## Anregungen zur städtebaulichen Studie für das Neubaugebiet N5

Stand: 29.03.2021

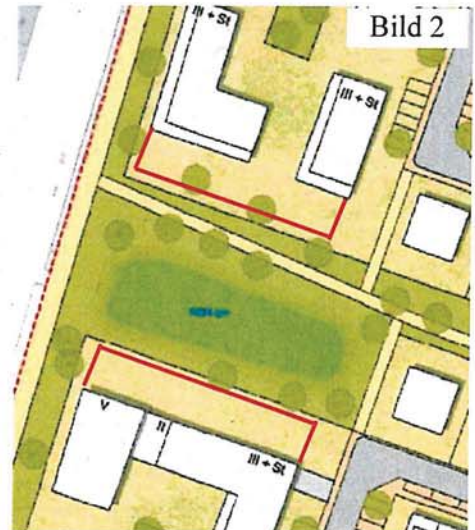
Wir gehen davon aus, dass im Hinblick auf Flächeneffizienz die Grundflächenzahl für den Bereich des Geschosswohnungsbaus mindestens 0,4 betragen soll. Auf der Plandarstellung wird diese Größe jedoch nirgendwo erreicht, in den meisten Feldern beträgt sie zwischen 0,29 und 0,33.

Durch eine entsprechende Gestaltung der Bau-  
fenster ließe sich dies in den meisten Fällen kor-  
rigieren, nicht jedoch im Bereich der Punkthäu-  
ser: Hier käme es bei einer Vergrößerung der Ge-  
bäudekubaturen bei 3 Vollgeschossen zu einer  
Überdeckung der Abstandsflächen, was baurecht-  
lich nicht zulässig wäre.

Wir regen deshalb an, die Bebauungsstruktur in  
diesen Bereichen in Zeilenbauweise zu ändern.

Im Übrigen empfehlen wir, sollten wir mit der Annahme einer GRZ von 0,4 richtig liegen, die Kubaturen in der Plandarstellung zu vergrößern, so dass auch ein realistisches Bild der tatsächlichen Verdichtung auf dem Plan ersichtlich wird. Bei der zu erwartenden Preisgestaltung für die Grundstücke im Bereich des Geschosswohnungsbaus wird jeder Bauträger auf die zulässige Maximalauslastung der Grundstücke gehen müssen.

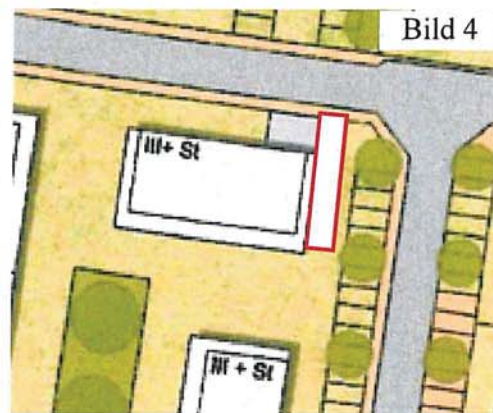
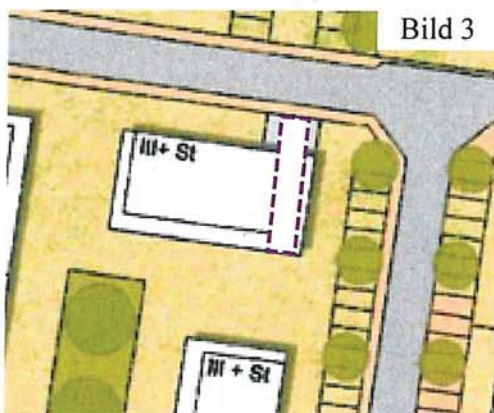
Die Zufahrt der Tiefgarage bei Rampenlängen von rund 18 m bei Gebäuden mit barrierefreiem Zugang stellt in den meisten Fällen eine Herausforderung dar. Im aktuellen Entwurf gehen sämtliche Zufahrten direkt in die Gebäude (siehe Bild 3), was bedeutet, dass im Bereich des EG ein Einschnitt in die Kubatur des Gebäudes erfolgen muss.

Dies führt zu einem erheblichen Wohnflächenverlust im Erdgeschoss (50 - 60 qm), unschönen räumlichen Situationen (Anmutung eines dunklen Lochs) und ist dämmtechnisch äußerst ungünstig durch die Erhöhung des Außenwandanteils.

Wir regen deshalb an (siehe Bild 4), die Zufahrten an den Gebäuden vorbei zu führen. Im Übrigen plädieren wir hier für Flexibilität, was die Position der Zufahrtsbereiche der Tiefgaragen anbelangt.
